DODATOK Č. 1 K ZÁPISNICI Z VYHODNOTENIA PONÚK

Predmet zákazky: Ochranná hasičská zásahová prilba
Postup: verejná súťaž

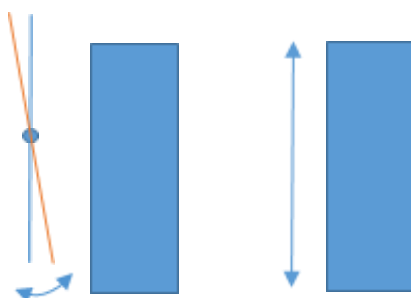
V prílohe č. 1 v časti doplňujúce informácie k ochrannému štítu na tvár, ktoré verejný obstarávateľ zapracoval na základe vysvetlenia informácií potrebných na vypracovanie ponuky č. 6, verejný obstarávateľ upresnil požiadavku na nastavenie integrovaného ochranného štítu na oči aj graficky, a to nasledovne:

Vertikálne

Zvislo

Verejný obstarávateľ požadoval nastavenie ochranného štítu tak ako je uvedené v opise predmetu zákazky v bode 1.5 opisu predmetu zákazky, z dôvodu dôležitosti okamžitého nastavenia ochranného štítu tesne pred zásahom alebo počas zásahu príslušníkov HaZZ vzhľadom na rôzne typy tváre, veľkosť koreňa nosa, nosenie okuliarov alebo očných šošoviek. Požiadavky verejného obstarávateľa taktiež odrážajú reálnu potrebu príslušníka HaZZ okamžite sa prispôbiť prípadným poveternostným či technickým podmienkam, ktoré sa aktuálne vyskytnú na mieste zásahu.

V predloženom vlastnom návrhu plnenia uchádzač Dräger Slovensko, s.r.o. uviedol slovom „ÁNO“, že spĺňa požiadavku verejného obstarávateľa podľa prílohy č. 1 Opisu predmetu zákazky, bod 1.5. Na základe uchádzačom predloženej ochrannej hasičskej zásahovej prilby, konkrétne typ HPS 7000, verejný obstarávateľ má za to, že uchádzačom ponúkaná prilba to túto technickú požiadavku neumožňuje. Ako vyplýva zo zápisnice z posúdenia predloženej ochrannej hasičskej zásahovej prilby, ponúkaná prilba umožňuje vertikálne nastavenie integrovaného ochranného štítu na oči iba technickým zásahom do vnútornej konštrukcie prilby. Aby užívateľ nastavil ochranný štít, je potrebné odstrániť 4 skrutky za pomoci špecifického náradia, ktoré nie je súčasťou balenia a zároveň je potrebné demontovať celú vnútornú časť prilby. Predloženie ochrannej hasičskej zásahovej prilby požadoval verejný obstarávateľ s cieľom overenia splnenia požiadaviek na predmet zákazky.

Z uvedeného dôvodu, verejný obstarávateľ naďalej trvá na tvrdení, že ponuka uchádzača Dräger Slovensko, s.r.o. nespĺňa požiadavky na predmet zákazky uvedené v bode 1.5 opisu predmetu zákazky.
